JY-118-1

**第53条（多量の放射性物質等を放出する事故の拡大の防止）に係る
計算コード及び有効性評価等に対するコメントへの回答**

2022年2月22日

**日本原子力研究開発機構 大洗研究所
高速実験炉部**

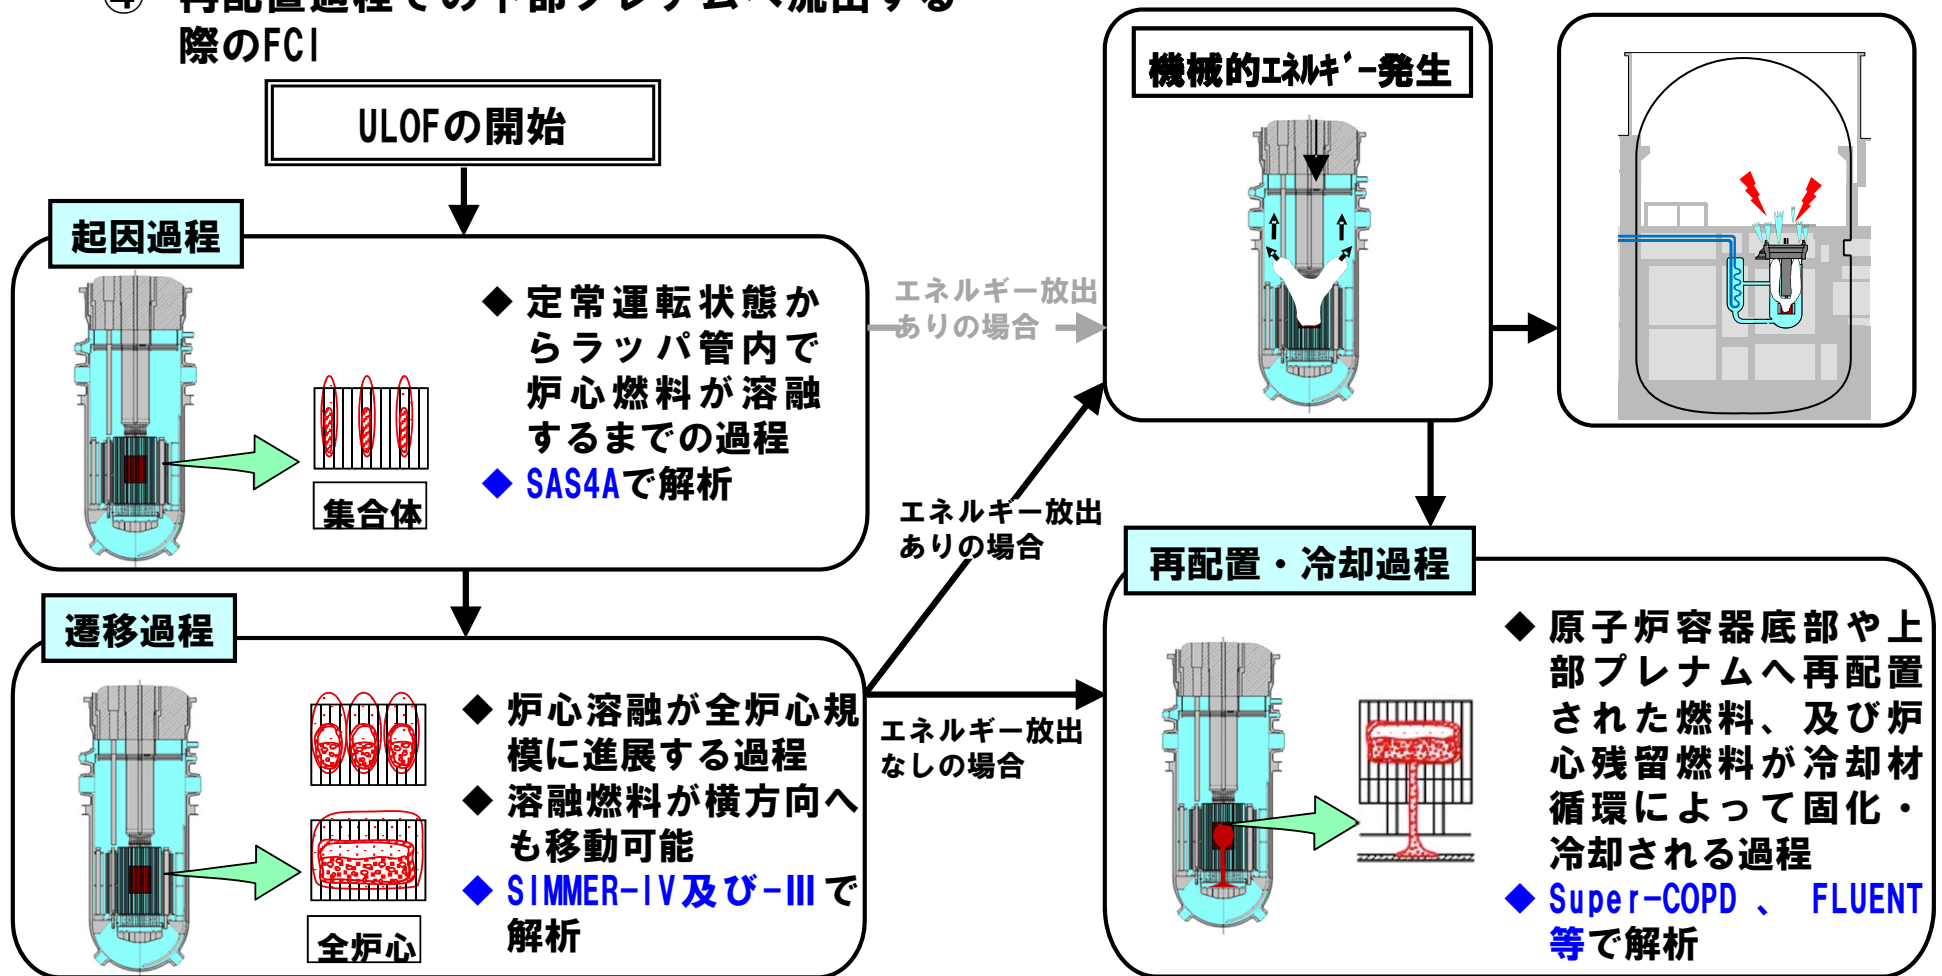
No. 287 FCI現象におけるいわゆるPhase Aに関して次回以降の会合で説明すること。また、ナトリウムと溶融燃料の反応によるナトリウムの蒸気爆発に係るこれまでの議論も含めて説明すること。

燃料液滴とナトリウムが液液接触。
燃料液滴周囲のナトリウムの熱膨張
により圧縮弾性波が発生。

圧縮弾性波が液面で反射して減圧波
となって伝播。

減圧波が燃料液滴に到達後、液滴周
囲のナトリウムの蒸発により蒸気圧
発生、膨張。ナトリウムスラグ全体
の加速。

ULOF (i) とULOF (iii) のプラグ応答の比較

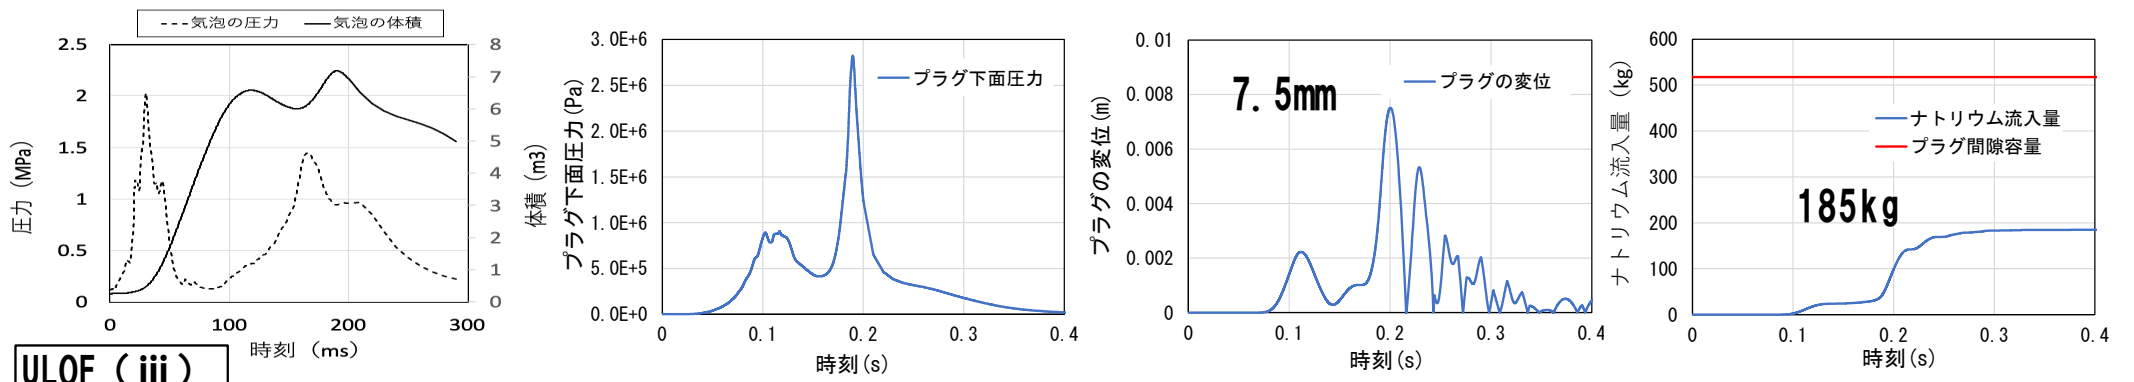
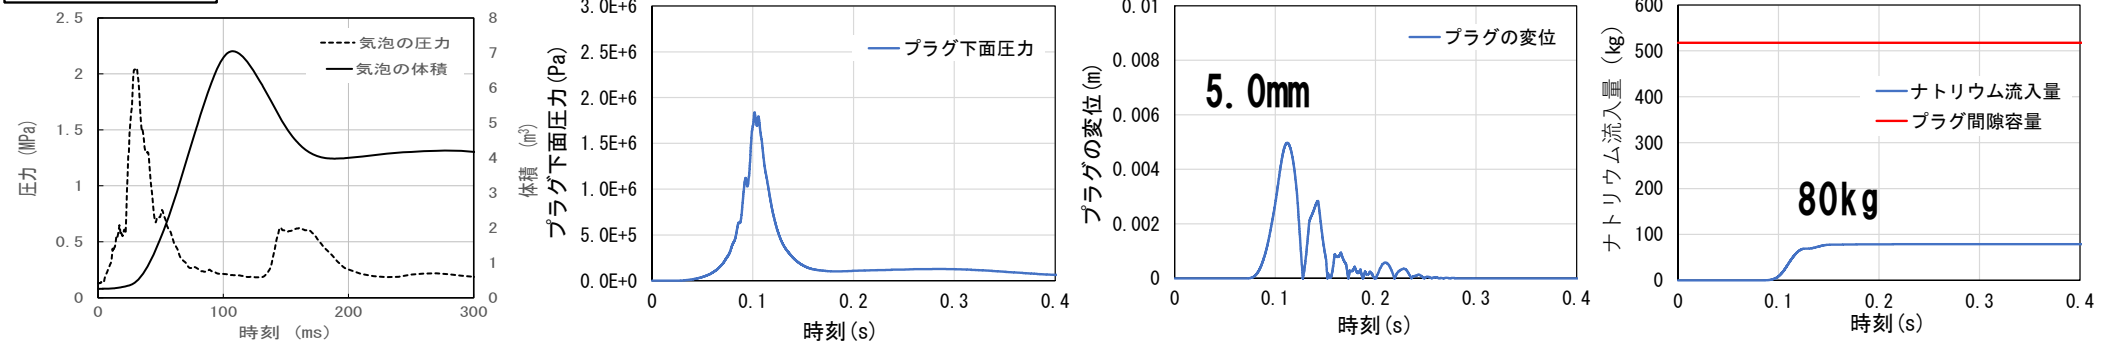
No. 261 機械的応答過程におけるプラグ応答の評価（プラグ間隙へのナトリウム流入量の評価）に関し、FCI拳動の不確かさがプラグ応答の評価に与える影響について、今後の有効性評価において説明すること。

- CDA気泡と体積の圧力履歴：最初の圧力ピークの値とその幅は、おおむね同じであるが、2回目の圧力ピーク値とその幅はULOF (i) の方が大きく、気泡体積が再度増加する。
- プラグ下面に作用する圧力
ULOF (i) では2回目の圧力ピークに由来する、0.19秒時点のピークが最大
ULOF (iii) では最初の圧力ピークに由来する、0.1秒時点のピークが最大
- プラグ下面に作用する圧力レベルの相違→大回転プラグ変位の大きさの相違
ULOF (i) : 7.5 (mm) / ULOF (iii) : 5.0 (mm)
- 大回転プラグの浮上に要する圧力は2.75E+5 (Pa) (絶対圧) である。ULOF (iii) に比べてULOF (i) の方がこのレベル以上の圧力が維持される時間が長い。

以下の理由によりULOF (i) の方がナトリウム流入量が顕著となったと言える。

- ① プラグ下面に作用するピーク圧力及びプラグ変位がULOF (i) の方が大きい。
- ② プラグの浮上している時間がULOF (i) の方が長い。

UTOPの格納容器破損防止措置の有効性評価 FCIの不確かさの影響評価 (2/2)

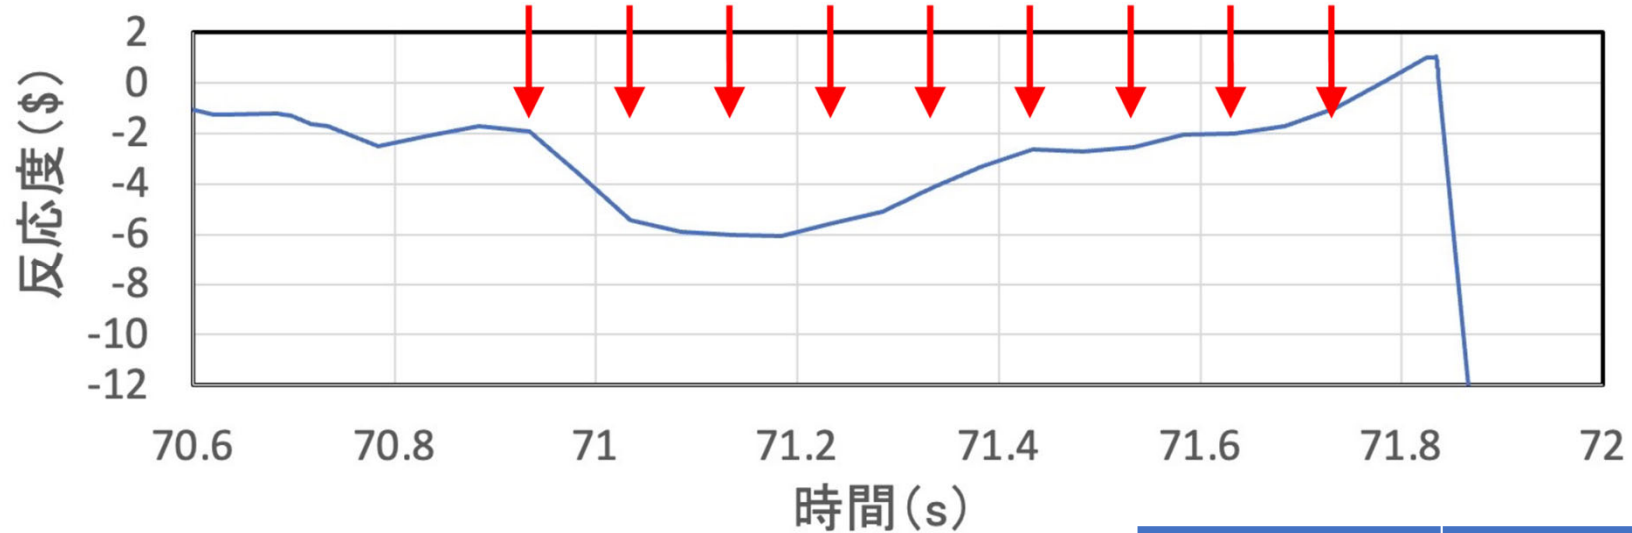
- No. 262 **UTOPにおけるFCIの不確かさの影響評価について、保守的な評価として、最も影響が大きいものを評価していることを説明すること。また、ULOFと同様に、制御棒下部案内管2カ所でFCIを同時に発生させた場合には、燃料の凝集を阻害するとのことであるが、当該評価の結果についても説明すること。**

- 基本ケースでは約71.2sの水平断面図左下（青丸）炉心下部のFCIで吹き上げられた炉心物質が約71.6sの水平断面図上部のFCIによって水平断面図右下の炉心下部に集中することで、即発臨界を超過。
- この燃料集中を加速する水平断面図左上（赤丸）の炉心下部で約80atm程度のFCIを強制的に発生させる。時間は上図の矢印で示す70.93~71.73sまで0.1s間隔とする。
- 水平断面図の左上（赤○）に右下（黄○）も加えてFCIの同時2カ所発生を仮定して炉心中心領域に燃料を集中させるケースも実施した。

FCI時刻 (s)	1カ所FCI	2カ所FCI
基本ケース	約2,820	
70.93	約2,750	約3,300
71.03	約2,950	—
71.13	約3,600	約3,415
71.23	約2,840	約3,028
71.33	約3,410	—
71.43	約2,830	約3,030
71.53	約3,060	約3,090
71.63	約3,190	—
71.73	約2,750	約3,030
不確かさの影響評価ケース（燃料スロッシング）	約4,300

131.6sでの炉心縦断面図

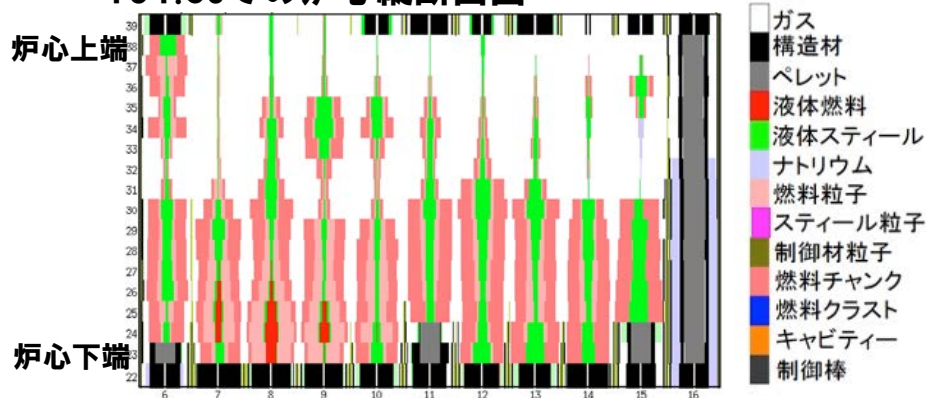
No. 257 炉心物質の粘性を考慮した場合のSIMMERによる事象推移の解析結果を説明すること。

- 「常陽」は、ほぼ全炉心でボイド反応度が負であるため、損傷領域の拡大の過程で原子炉出力が増加せず、炉心の損傷進展が緩慢となる。
- 全炉心規模に損傷が拡大する遷移過程においても、最後の即発臨界超過による出力逸走の直前まで炉心は固体の燃料粒子のデブリベッドの間隙を溶融したスティールが占め、固体粒子の体積割合は約0.8前後である。

- この様な炉心物質の実効的な粘性は、極めて大きく（下図）、現実には炉心物質はほとんど流動できない。

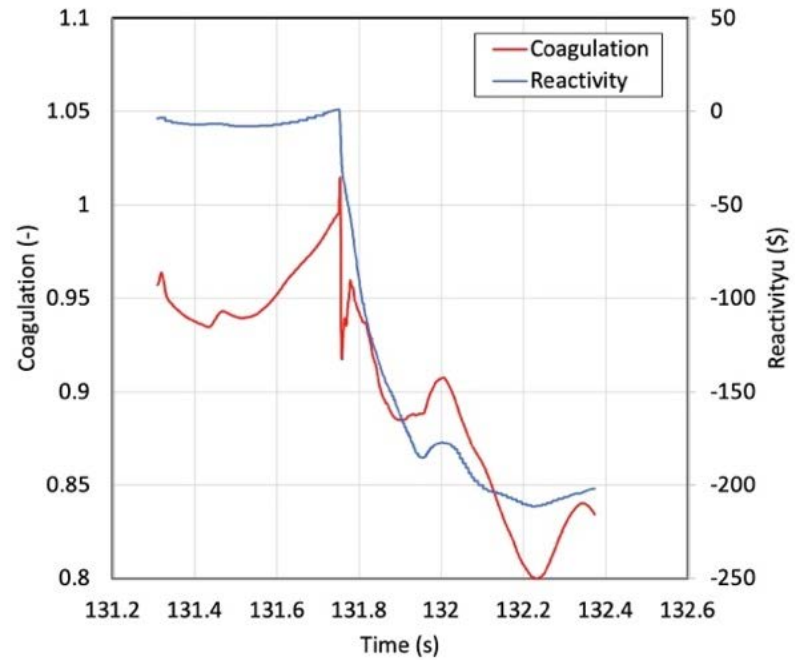
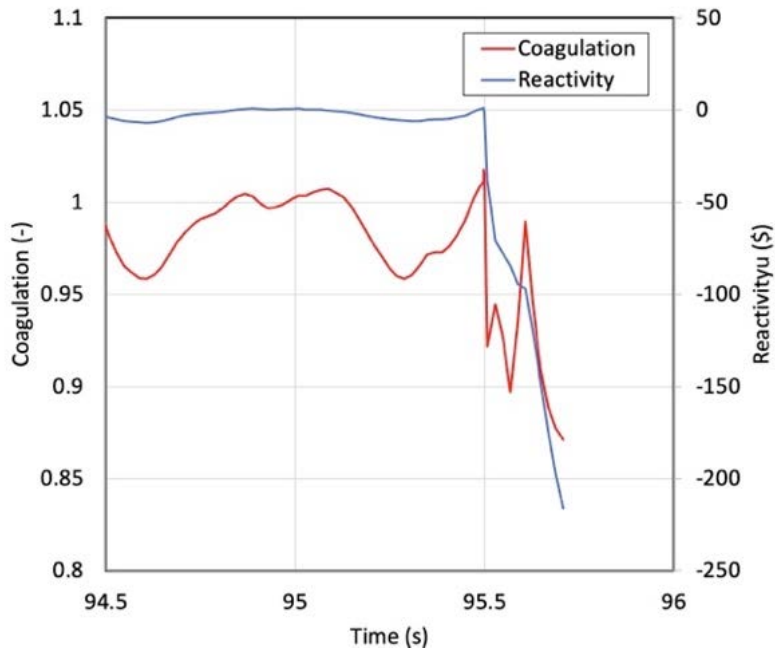
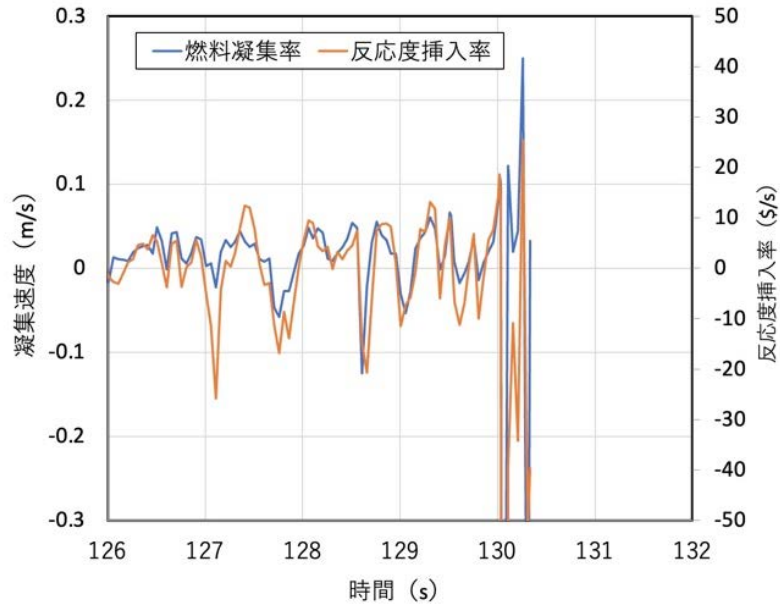
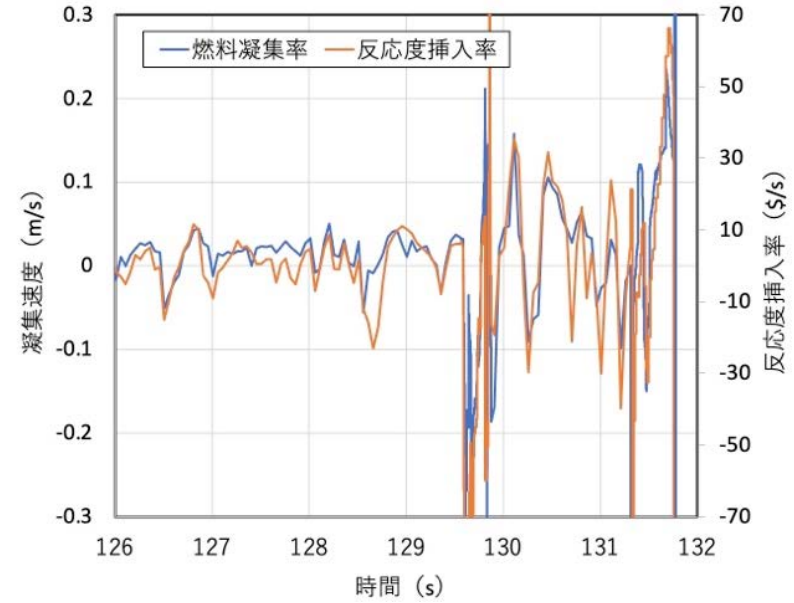
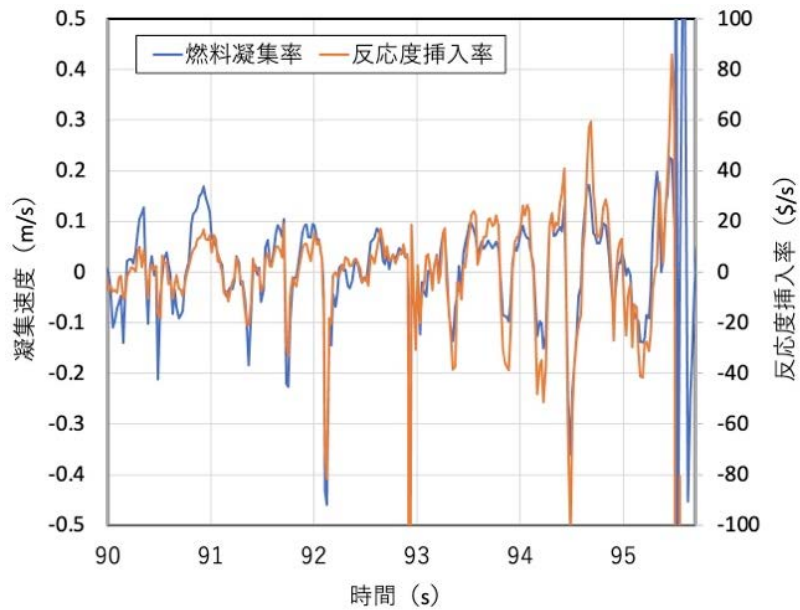
No. 259 燃料凝集率と反応度挿入率の評価に関して、燃料物質の分布等を踏まえた定量的な評価について説明すること。

ケース	燃料凝集量の時間変化率	燃料凝集率	凝集に寄与する燃料質量の割合	反応度挿入率	炉心平均燃料温度の最高値
基本	約0.15 (1/s)	約0.084 (m/s)	約32%	約30\$/s	約3,700°C
不確かさの影響 評価ケース1 (FCIの不確かさ)	約0.27 (1/s)	約0.136 (m/s)	約43%	約50\$/s	約4,070°C
不確かさの影響 評価ケース2 (燃料スロッシング挙動)	約0.30 (1/s)	約0.162 (m/s)	約55%	約80\$/s	約5,110°C

- 燃料の重心からの距離を燃料の巨視的密度分布で重み付き平均した値の初期値からの変化割合の逆数として燃料の凝集量 (Coagulation) の時間変化率、燃料凝集率及び凝集に寄与する燃料質量の割合を評価し、SIMMERによるULOF (i) 遷移過程解析の基本ケースと不確かさの影響評価ケース1及び2を対象として即発臨界を超過する際の反応度挿入率と比較した。
- これらの物理量と反応度挿入率の増減の傾向は定性的に整合することから、即発臨界を超過する状態での反応度の挿入は、主に燃料の凝集によるものであることが確認された。
